HERNING VAND A/S

## Herning Vands bemærkninger til forslag til de statslige Vandområdeplaner

NOTAT

PROJEKTNR. A069043  
DOKUMENTNR. 001  
VERSION 0.1  
UDGIVELSESDATO 20.marts 2015  
UDARBEJDET LIPR  
KONTROLLERET TBKR  
GODKENDT CVH

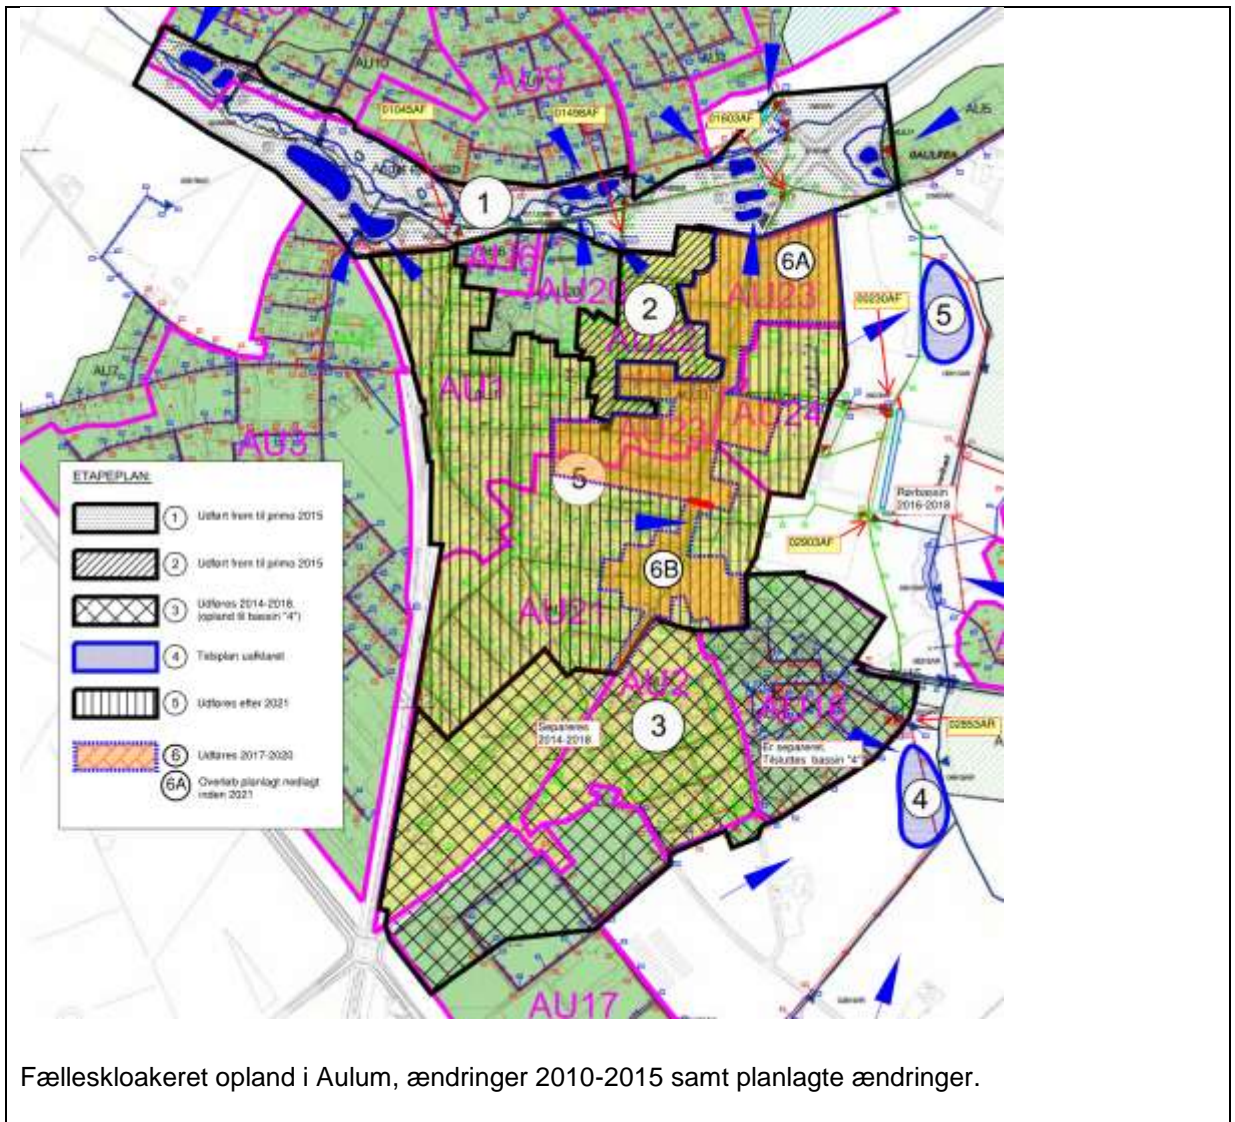
Frem til primo 2015 er der gennemført en lang række tiltag, primært ved separering, se efterfølgende figur.

Det drejer sig om etaperne 1 og 2 med hhv. regnvandsbassiner langs Lundby bæk og separering af AU22.

Frem til 2021 er planlagt udførelse af etaperne 3, 6A og 6B.

De viste tiltag i etape 6 er ikke vedtaget endeligt – ej heller projekteret.

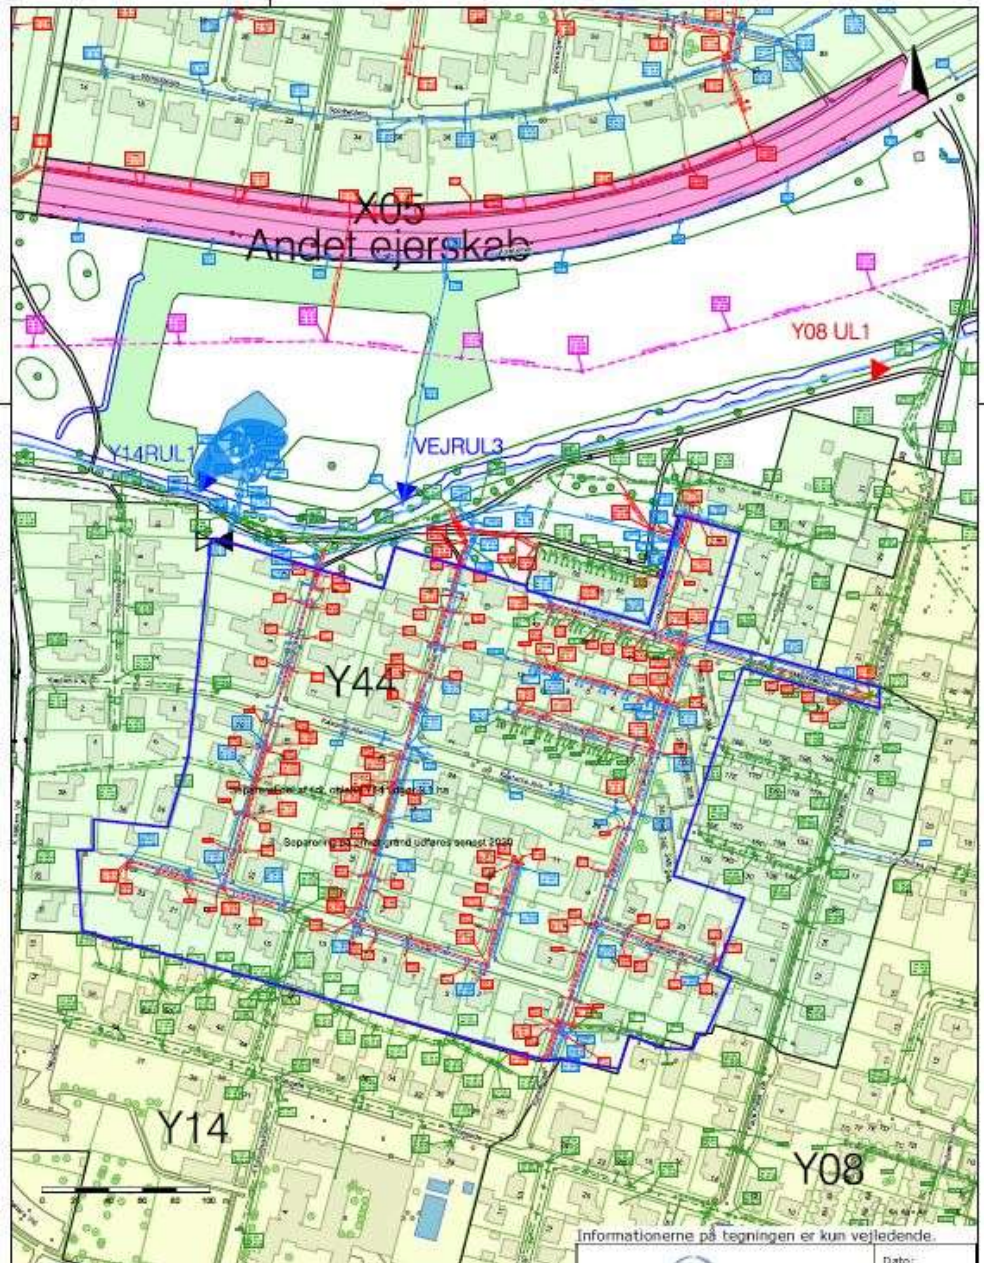
I h. t. kloakfornyelsesplanen for Aulum, juni 2011, er ÅrsMiddelNedbøren (ÅMN) 850 mm i området. Nettonedbøren vil være ca. 850 – (200\*0,6) ~730 mm.

I 2019 vil der således blive udledt overfladevand fra ca. 19 red. ha ~140.000 m<sup>3</sup>/år mere separat regnvand via bassiner i f. t. i 2010.

Når engang alle oplande er separerede vil tilvæksten i f. t. 2010 være på ca. 230.000 m<sup>3</sup>/år.
